## **Statutární město Olomouc**

### **Věc: posouzení nového systému parkování – draft konečné zprávy**

Na základě objednávky OB03078/23/OSTR ze dne 19.09.2023 na zpracování odborného posouzení Vašeho záměru nové parkovací politiky předkládáme hodnotící zprávu. Jedná se o konečný dokument, byť předpokládáme ještě další konzultace a ověřování. Zpráva je sestavená podle bodů obsažených v naší nabídce.

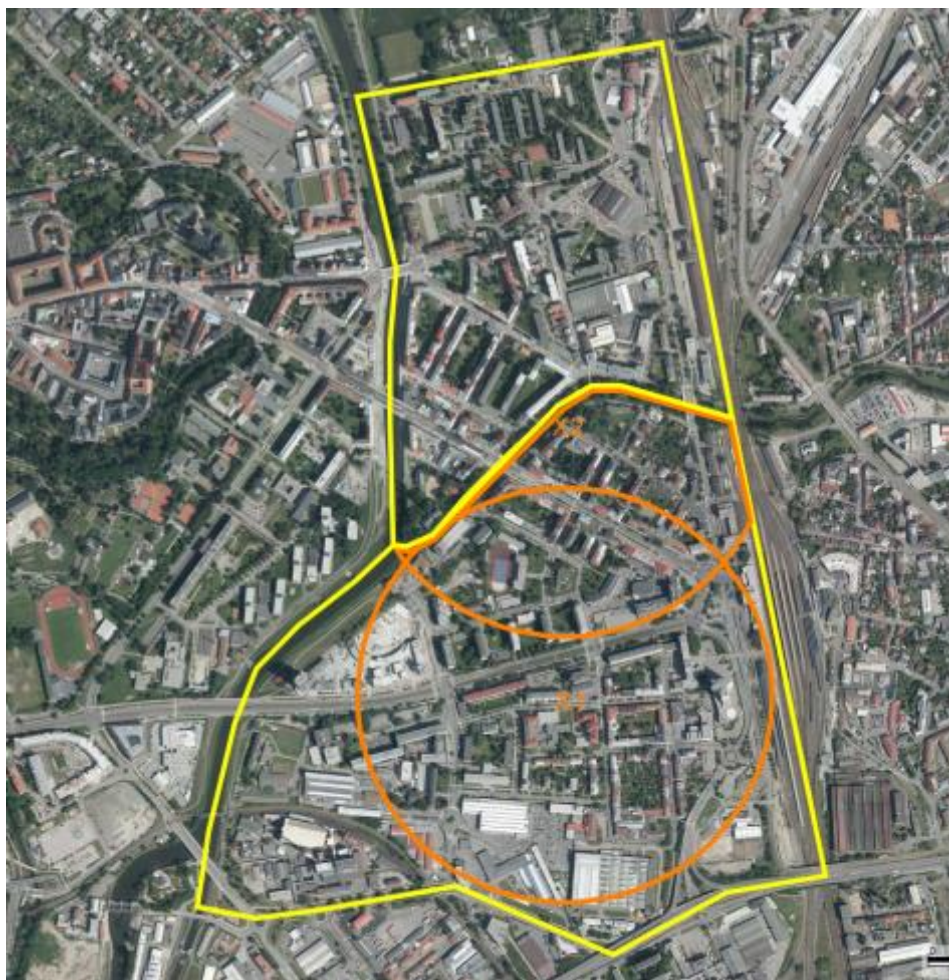
V případě nastavení cenových parametrů vnímáme poněkud nevyvážené ceny napříč zónami a skupinami. Toto nastavení bude pravděpodobně fungovat, ale bude předmětem intervencí.

S ohledem na potřebu základní revize nařízení č. 10/2023 by neměl být problém tyto parametry upravovat. V každém případě zásadně nedoporučujeme první hodinu zdarma.
